Znak sprawy RG.III.271.2.2017

dotyczy: postępowania o udzielenie zamówienia publicznego prowadzonego przez Gminę Lelkowo, w trybie przetargu nieograniczonego na zadanie pn. *„Przebudowa drogi gminnej Nr 114022N w miejscowości Dębowiec, dwóch dróg wewnętrznych w miejscowości Lelkowo oraz dróg gminnych Nr 114024N i Nr 114012N w miejscowości Głębock”*

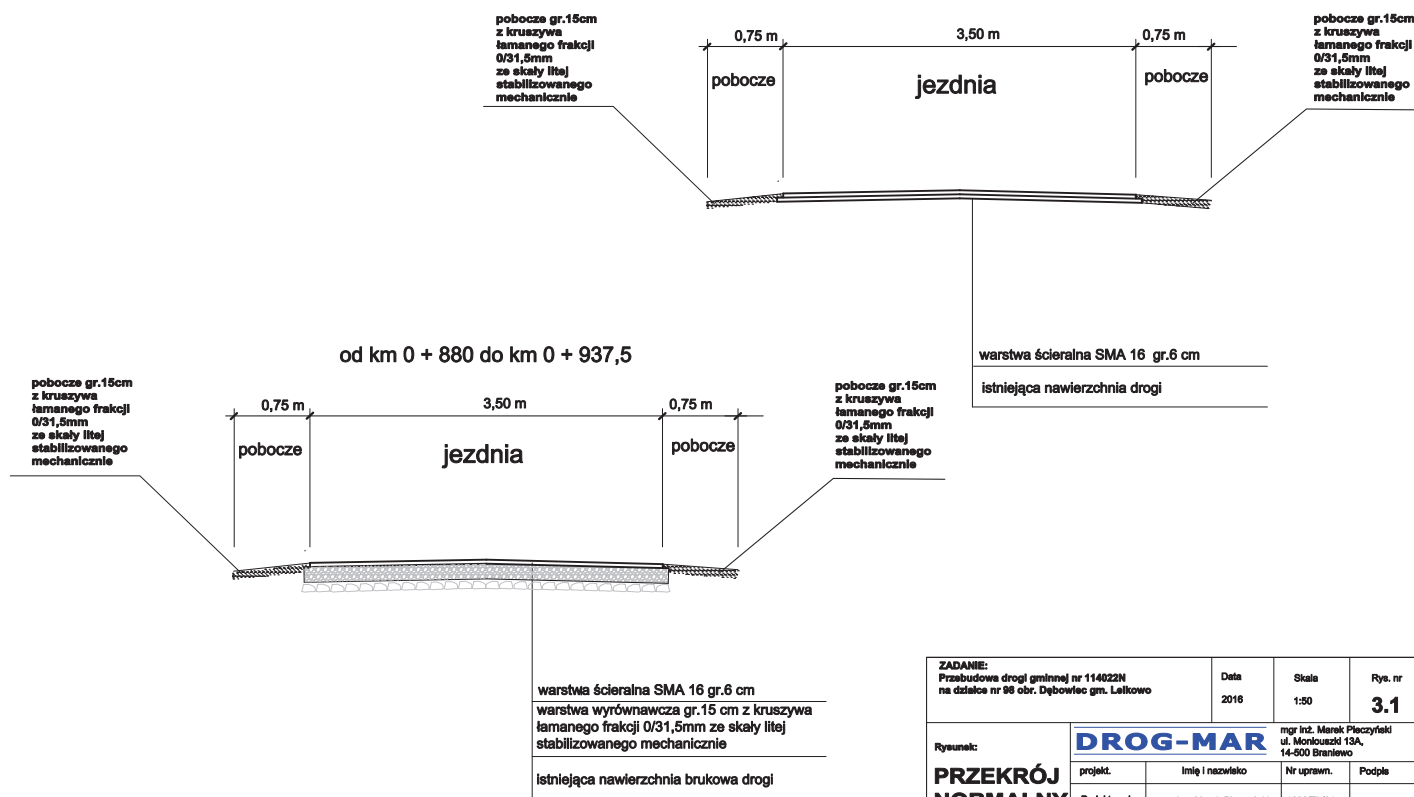
1. ZADANIE: PRZEBUDOWA DROGI GMINNEJ NR 114022N w m. DĘBOWIEC. Pozycja przedmiarowa nr 9. Warstwa profilowa podana jest w ilości średnio 25 kg/m^2 co daje grubość 1 cm/m^2 , jednakże na przekroju drogi o kilometrażu 0+000 do 0+880 km (oprócz mijanek) wyżej wymieniona warstwa ma grubość 4 cm. Proszę o skorygowanie rozbieżności.
2. ZADANIE: PRZEBUDOWA DROGI GMINNEJ NR 114022N w m. DĘBOWIEC. Proszę o podanie poprawnej grubości warstwy wiążącej oraz ścieralnej na mijankach [różnice grubości na przekroju (5cm ścieralna, 5cm wiążąca), a w opisie technicznym(6cm ścieralna, 4cm wiążąca)].

Pozycja Nr 9 przedmiaru robót zadania: *Przebudowa drogi gminnej nr 114022n w m. Dębowiec* obejmuje ułożenie warstwy profilowej z betonu asfaltowego AC 16W w ilości 25 kg/m² z dowozem – całkowita ilość: 77,44 Mg. Zamawiający nie wskazuje grubości tej warstwy. Rozbieżności zostały skorygowane na rysunku przekroju normalnego drogi o kilometrażu 0 + 880 (oprócz mijanek) – Rys. 3.1./w załączeniu do wyjaśnienia/.
